L棟の第3給気装置循環ラインにおけるダンパの種類に関する記載の見直しについて

国立研究開発法人日本原子力研究開発機構  
核燃料サイクル工学研究所 環境技術開発センター

## M棟の液体廃棄物処理系統図に関する記載の見直しについて

## 高レベル放射性物質研究施設の気体廃棄設備に関する記載の見直しについて

図1 管理区域給排気系フローシート

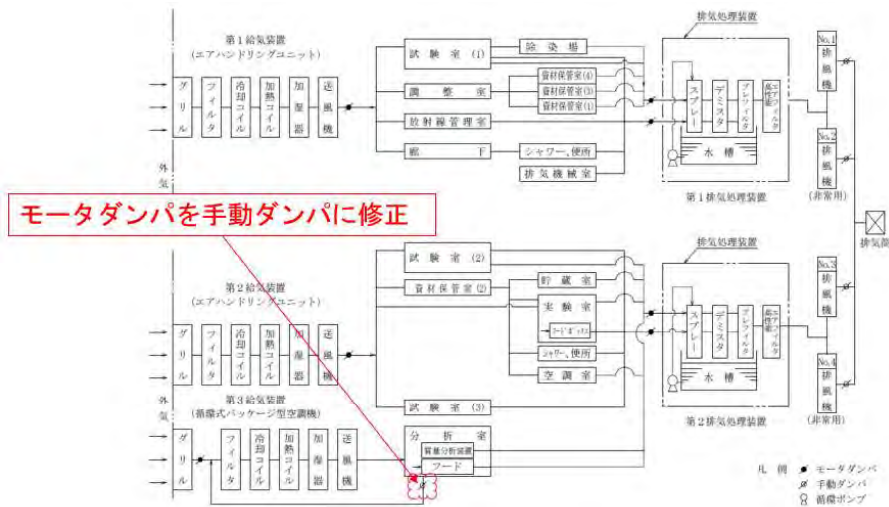
管理区域給排気系フローシートにおける第3給気装置循環ラインのダンパについて、モータダンパから手動ダンパに記載を修正（図1）

後述のとおり、ダンパの種類の変更は、使用施設等の位置、構造及び設備の基準の観点から安全上問題ないと判断できることから、管理区域給排気系フローシートにおける第3給気装置循環ラインのダンパについて、モータダンパから手動ダンパに記載を修正することが妥当であると判断のもと、現物と申請書との不整合を解消するための記載の適正化として申請を行うこととした。

図2 L棟循環式第3給気装置 竣工図

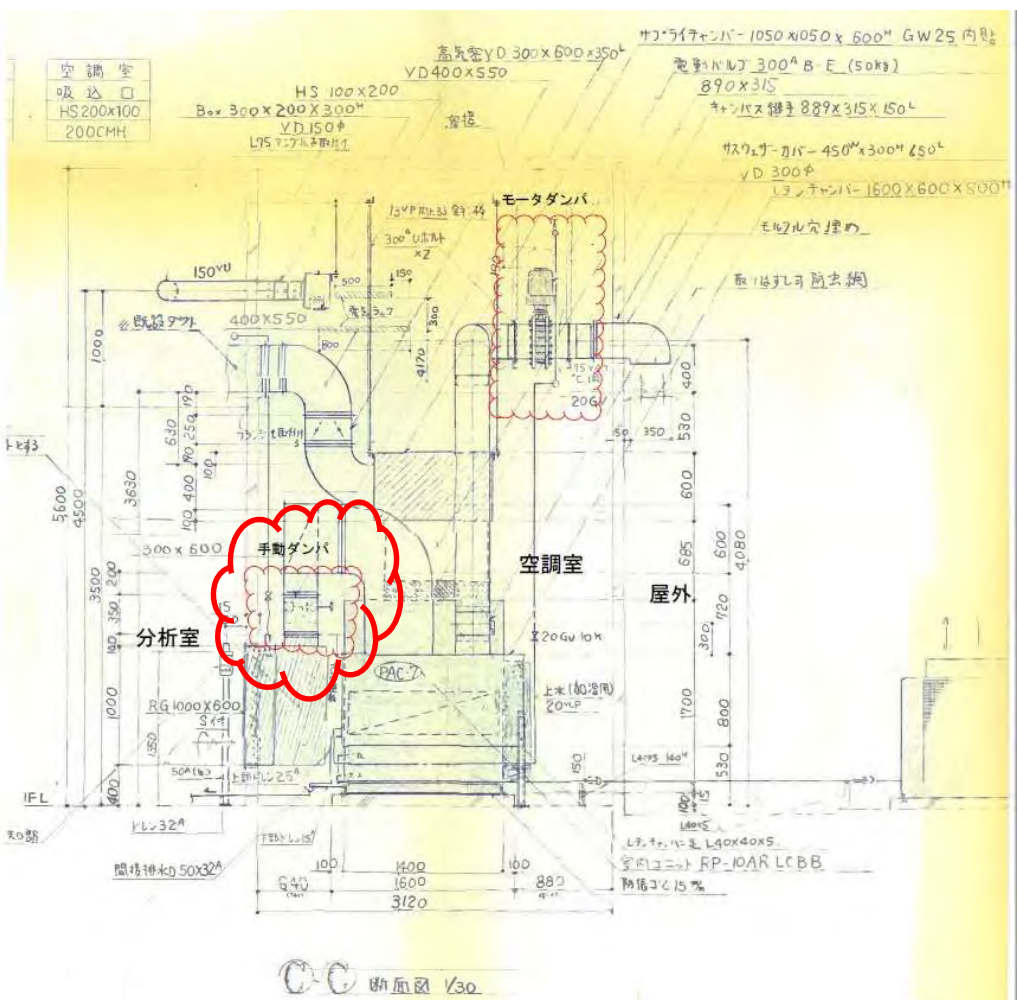
不整合が生じた経緯について確認したところ、循環式第3給気装置を新設するための申請書（平成元年8月28日申請、平成元年10月2日許可）にて本変更申請前の図面（添付1）にて許可を取得したが、循環式第3給気装置設置時（平成2年9月）の竣工図（図2）では現在の申請書と異なる種類のダンパであり、現在に至っている。

図 9-2 管理区域給排気系フローシート (変更後)

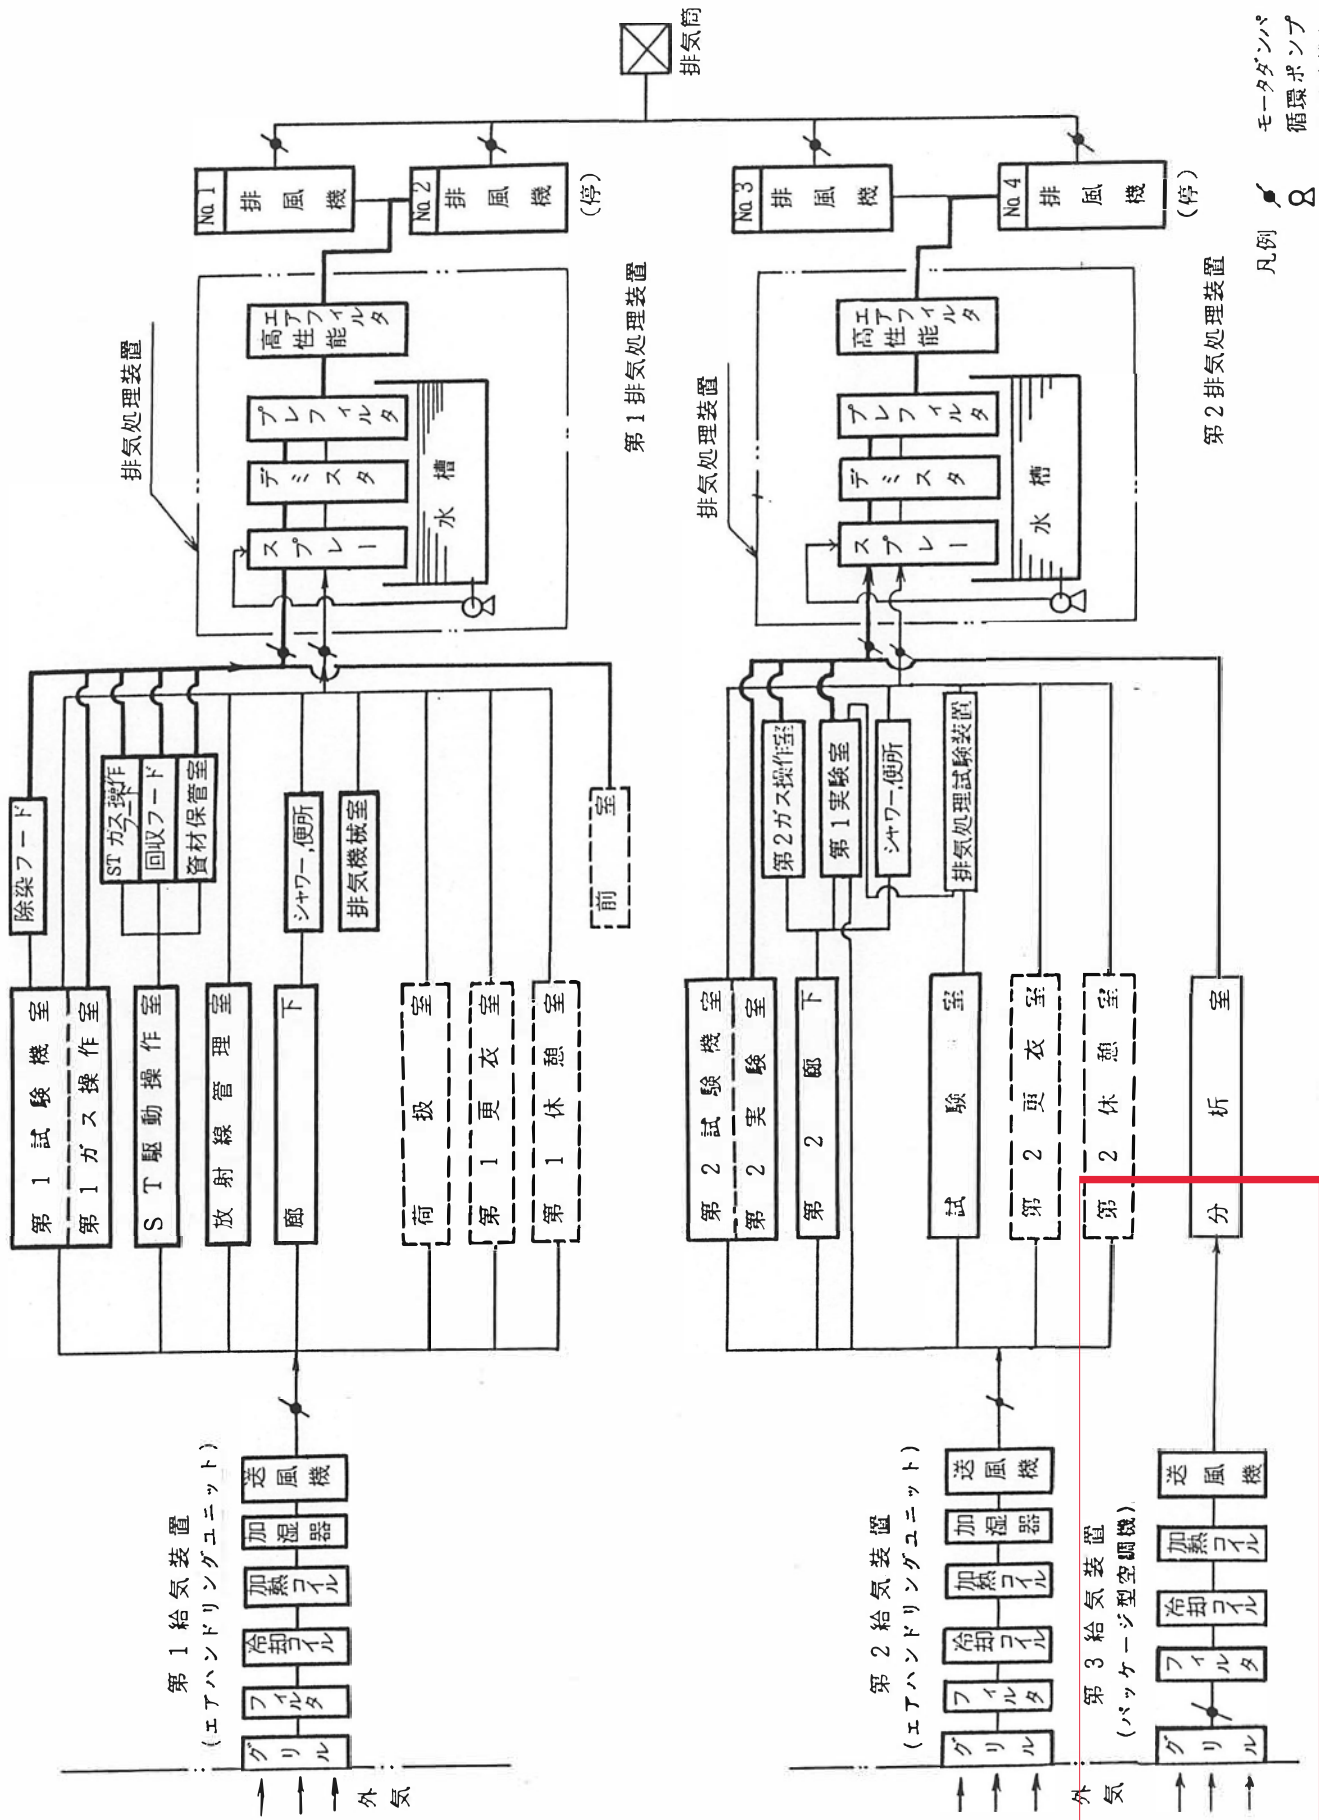
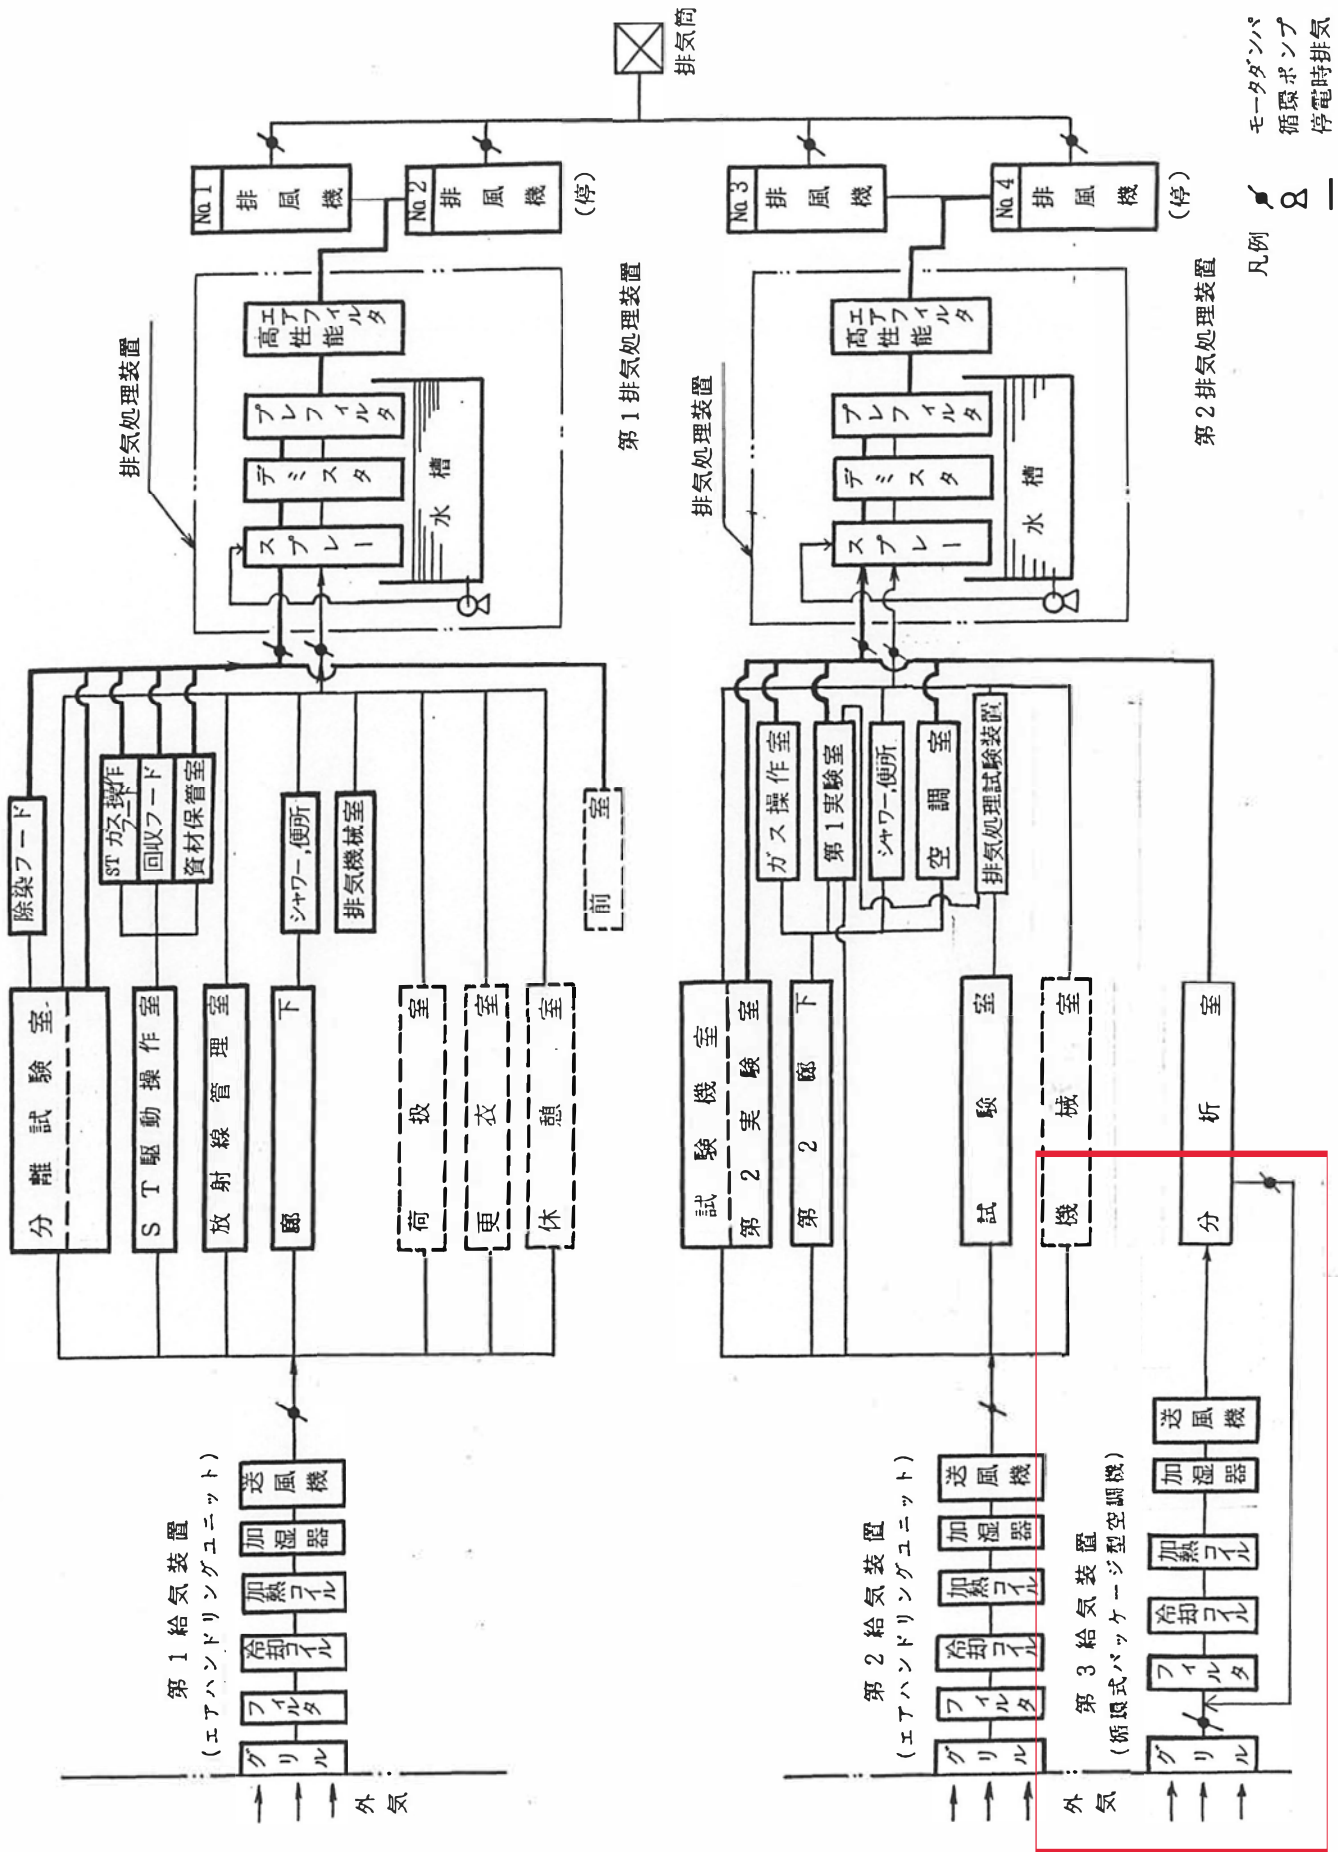
- (1) 既設の質量分析装置を同室内で移設する。
- (2) 第3給気装置が設置されている補機室に間仕切り等を行い、管理区域として室名を空調室とするとともに、既設の第3給気装置を撤去し、循環式の第3給気装置を新設する。

図1 変更許可申請時の図面 (図9-9)

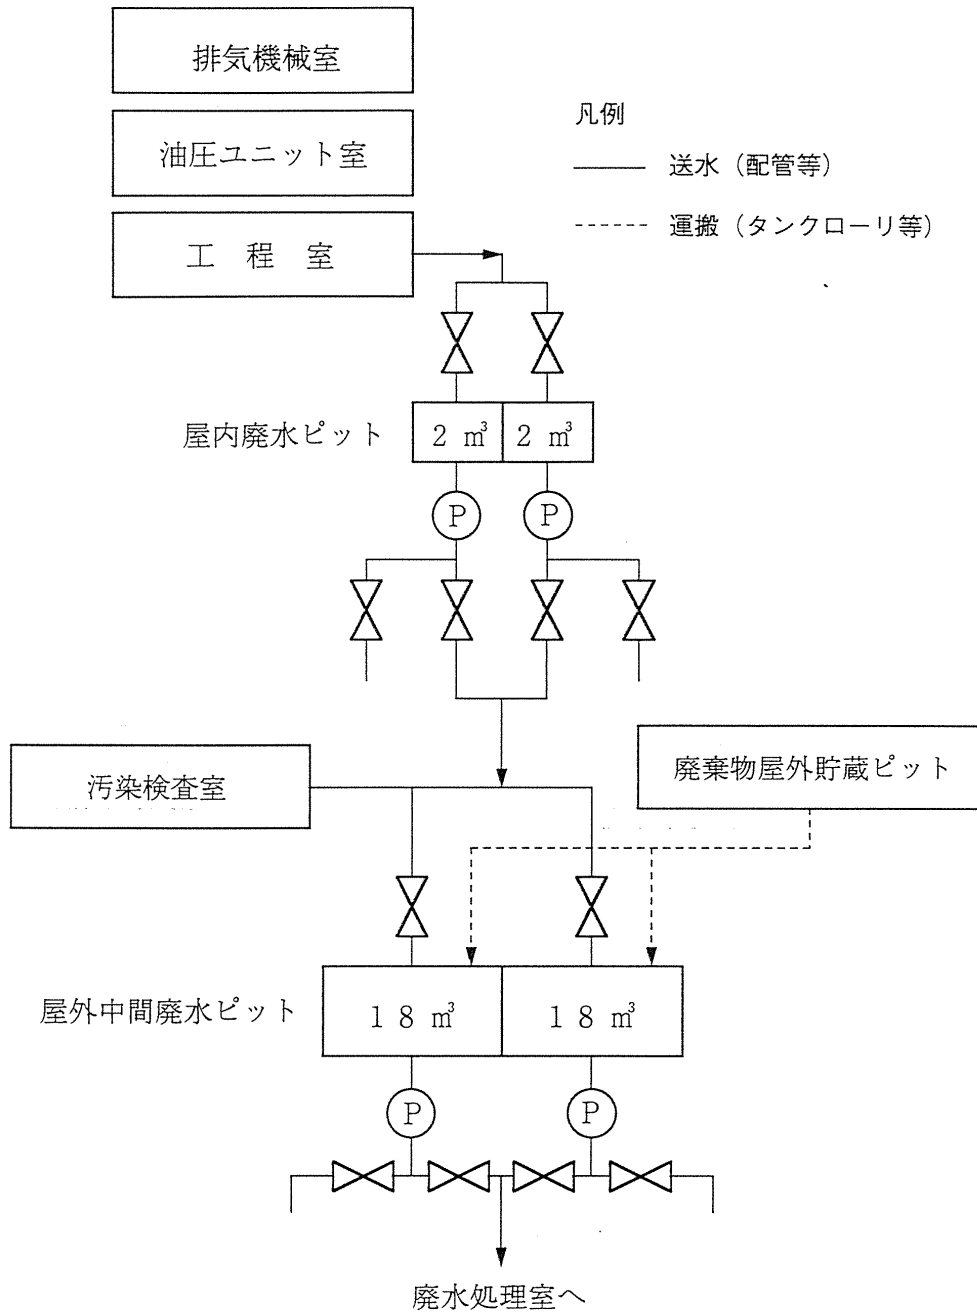
不整合が生じた経緯について確認したところ、M棟を設置するための使用許可申請（平成 9 年 9 月 30 日申請、平成 9 年 10 月 9 日許可）では、当該サンプリングポートの記載はあった(図 1)が、循環ラインの記載はなかった。平成 15 年度の変更申請（平成 15 年 3 月 27 日申請、平成 15 年 4 月 22 日許可）にて、行政相談の結果、それまで記載していたアクセサリ（ポンプ、バルブ等）の記載は不要との見解を得ており、各工程から屋内廃水ピットまでの系統を示した図とした（図 2）。

図 4 変更後の現物と一致した図面 (本文図面 図 9-2-1)

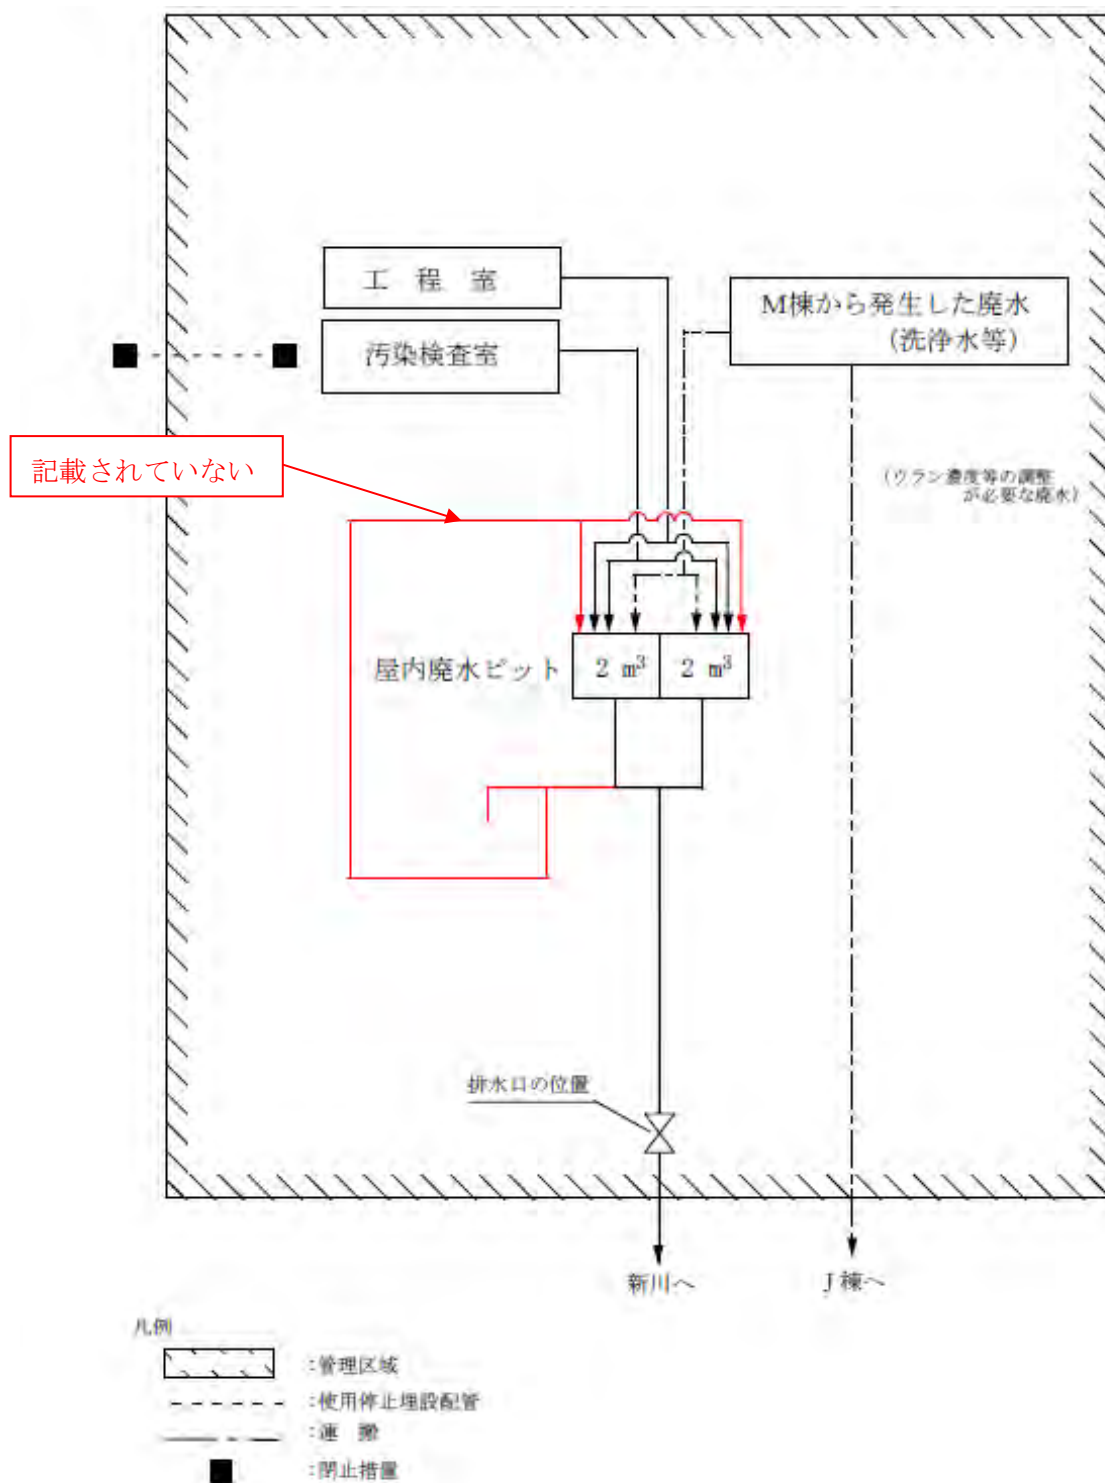
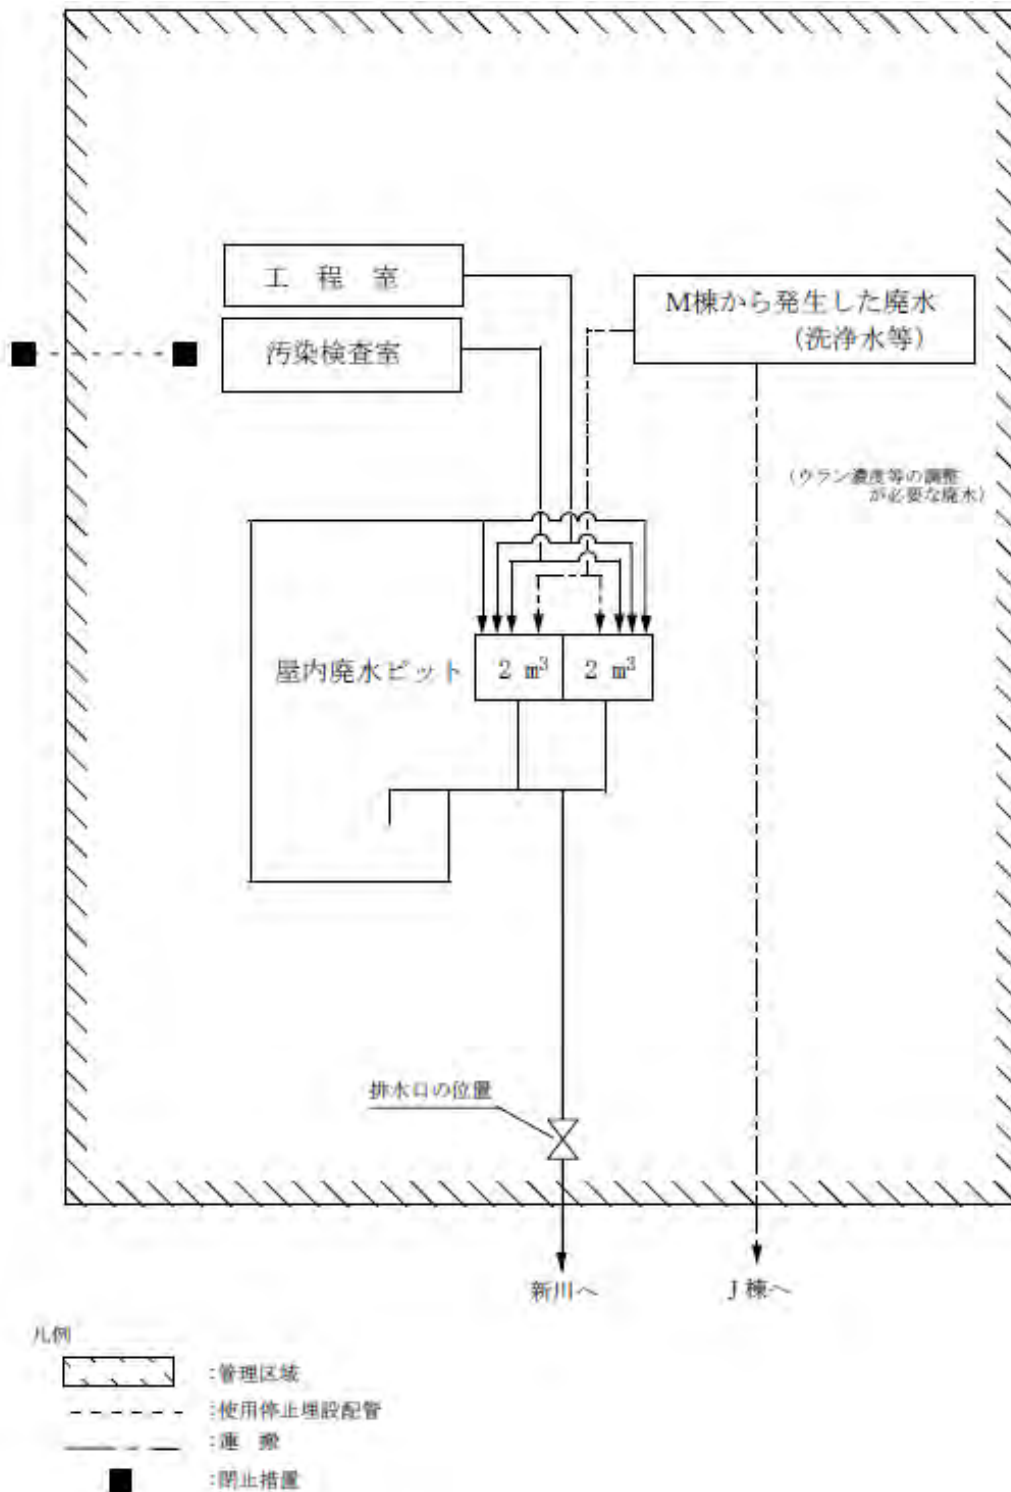
本文図面 図 9-2-1 「液体廃棄物処理フローシート」において、液体廃棄物系統への循環ラインの追加である。

また、液体廃棄物の管理方法の変更に関する変更申請（平成 20 年 3 月 7 日申請、平成 20 年 6 月 18 日許可）にて、液体廃棄物処理フローの変更を行う（図 3）とともに、当該循環ラインの更新を行っている。この際、申請書に記載する液体廃棄物系統図は、従前の考え方に従っており、現物との不整合状態のまま今に至っている。なお、当該ラインについては行政相談の結果、施設検査の対象外として施設検査は行っていない。

当該循環ラインは、屋内廃水ピットに貯留した廃水を攪拌またはピット間移送を行うためのものであり、廃棄施設の一部として、「使用施設等の位置、構造及び設備の基準に関する規則」第24条に対する適合性を要求される設備ではあるが、屋内廃水ピット内廃水におけるサンプリング等の放出に関する作業を補完するための系統であり、「水中の放射性物質の濃度を低減できるよう、使用施設等において発生する放射性廃棄物を処理する能力」を担保する設備ではない。また、配管については、竣工時の通水試験で水が漏れないことを確認しており、材質もSUS製であり、「排水設備は、排液が漏れにくい構造とし、排液が浸透しにくく、かつ、腐食しにくい材料を用いること」を満足することから安全上の問題はないと判断している。
